Глобальные технические правила № 9

БЕЗОПАСНОСТЬ ПЕШЕХОДОВ

Исправление 1

Рисунок 12:..."

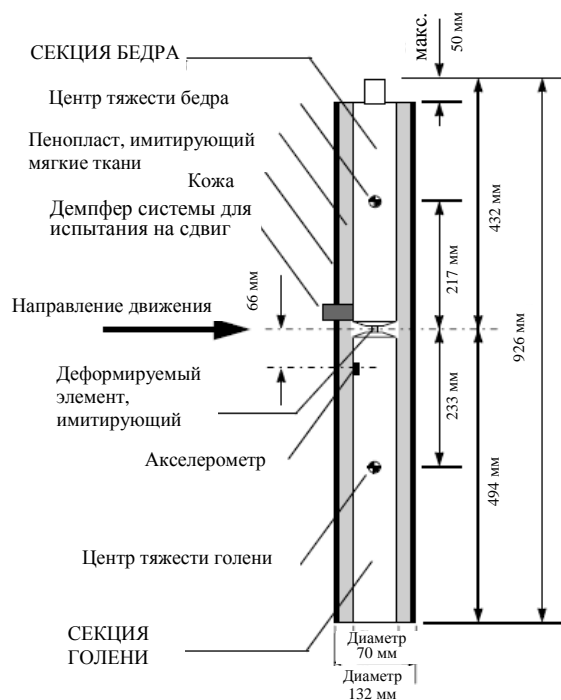
Пункт 6.3.1.1 изменить следующим образом:

"6.3.1.1 ... испытательная масса $13,4 \pm 0,2$ кг (см. рис. 12). Размеры различных частей указаны на рис. 12.

Пункт 6.3.1.1.7.2, рис. 12 заменить следующим:
